GEN/15/30779107/00/NL/000

Elektrische installaties op laagspanning en op zeer lage spanning (Boek 1 - KB 8/09/2019) - Algemene Directie Energie

Lozerstraat 28 - 9770 Kruishoutem

Niet conform

(Inwendige foto)

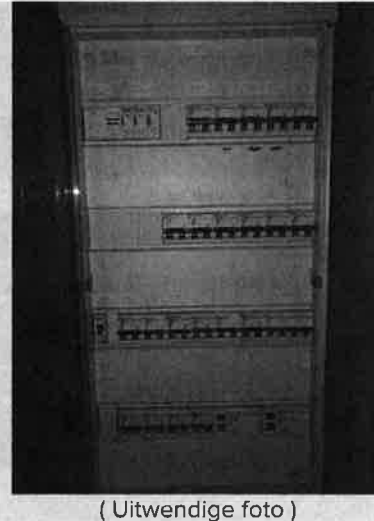
- De aanduiding van de stroomkringen en/of apparatuur, aansluitklemmen, enz. dient aangebracht of vervolledigd te worden (B1: 3.1.3.; 5.3.6.1.; 5.3.6.2. B3: 3.1.3.; 5.3.6.1.).
- De aangebrachte aanduidingen stemmen niet overeen met die van de schema's (B1: 3.1.2.; 3.1.3.; 9.1.1.; 9.1.2.; B3: 3.1.2.; 3.1.3.; 9.1.1.).

- De nominale spanning dient duidelijk vermeld te worden op een oordeelkundig gekozen plaats.
